Parecer Técnico de Licença Ambiental Simplificada (RAS) nº 69-2018 – SIAM nº 0796780/2018			
PA COPAM Nº: 10839/2018/001/2018		SITUAÇÃO: Sugestão Indeferimento	
EMPREENDEDOR: Areias Santa Quitéria Ltda		CNPJ: 10.390.657/0001-66	
EMPREENDEDOR: Areias Santa Quitéria Ltda		CNPJ: 10.390.657/0001-66	
MUNICÍPIO: Esmeraldas		ZONA: Rural	
CRITÉRIO LOCACIONAL INCIDENTE: Não há incidência de critério locacional			
CÓDIGO:	ATIVIDADE OBJETO DO LICENCIAMENTO (DN COPAM 74/04):	CLASSE	CRITÉRIO LOCACIONAL
A-03-01-8	Extração de areia e cascalho para utilização imediata na construção civil	3	0
A-03-02-6	Extração de argila usada na fabricação de cerâmica vermelha	2	
CONSULTORIA/RESPONSÁVEL TÉCNICO: Geomineral engenharia, mineração e meio ambiente EIRELI		REGISTRO: 04.0.0000155735	
AUTORIA DO PARECER		MATRÍCULA	ASSINATURA
Lília Aparecida de Castro Gestora Ambiental Engenheira Ambiental		1.389.247-6	
Izabella Cavalieri Lopes		Estagiária

Parecer Técnico de Licença Ambiental Simplificada (RAS) nº 25-2018

Figura 1 – Imagem de satélite – Google Earth - ANP 833.533/2012 e área proposta para extração do empreendimento com afloramento de lençol freático. Baseada na imagem retirada do Relatório Ambiental Simplificado do empreendimento T4C Empreendimentos Ltda – ME, PA COPAM nº 10839/2018/001/2018.

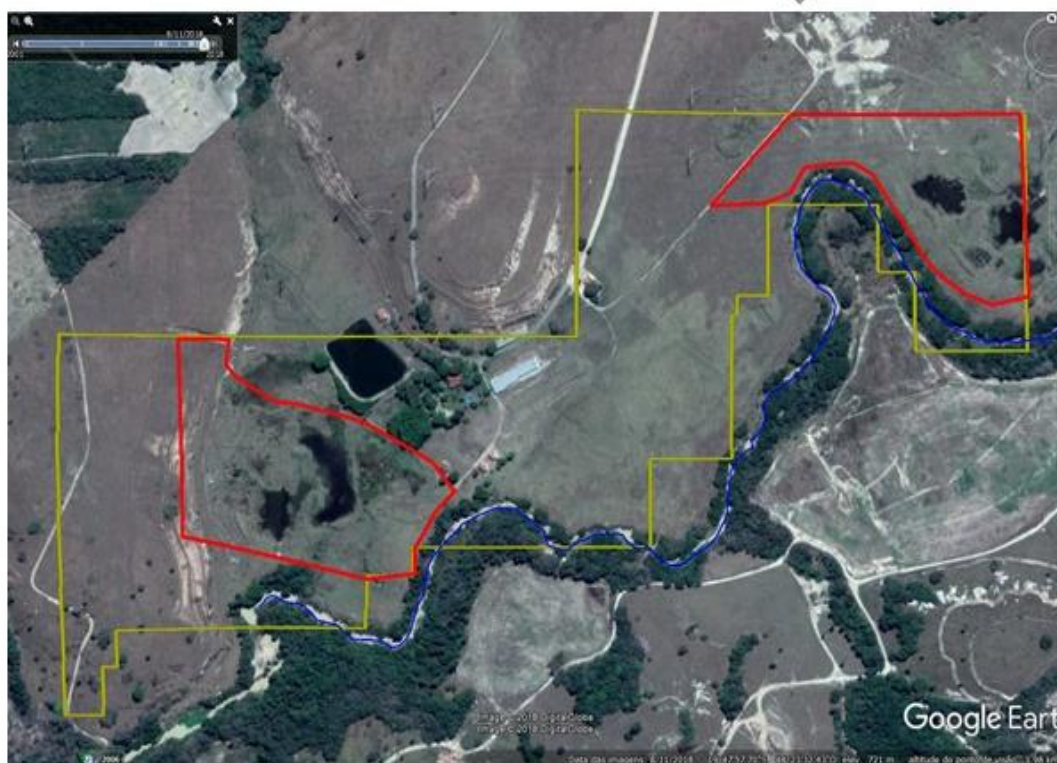
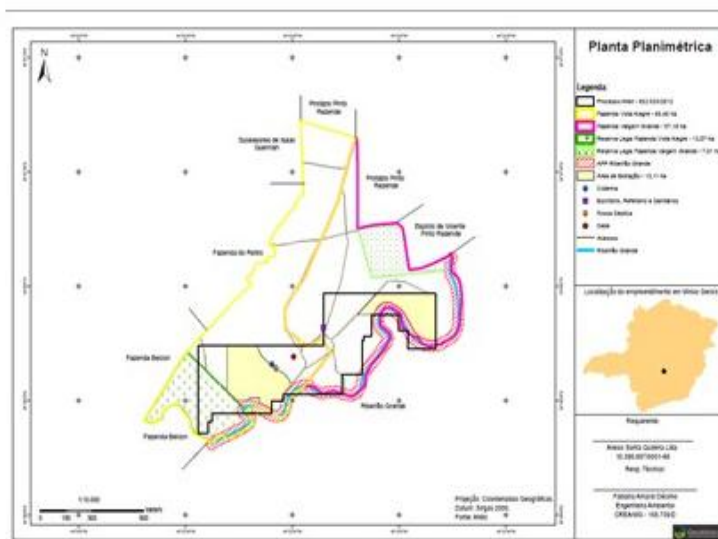
Entretanto, conforme pode ser verificado na figura 1, no interior da área onde pretende-se minerar, foi constatado a ocorrência de lagos, indicando pontos de afloramento do lençol freático.

Desta forma, qualquer atividade de extração nesta região, causará interferência nos recursos hídricos circunjacentes.

Considerando que a extração causará intervenção em recursos hídricos e que não foi apresentado à esta superintendência a outorga para dragagem em cava aluvionar, conclui-se, com fundamento nas informações constantes do Relatório Ambiental Simplificado (RAS), pelo o indeferimento do pedido de Licença Ambiental Simplificada ao empreendimento “Areias Santa Quitéria Ltda”, para as atividades de “Extração de areia e cascalho para utilização imediata na construção civil” e “Extração de argila usada na fabricação de cerâmica vermelha” no município de Esmeraldas- MG”.
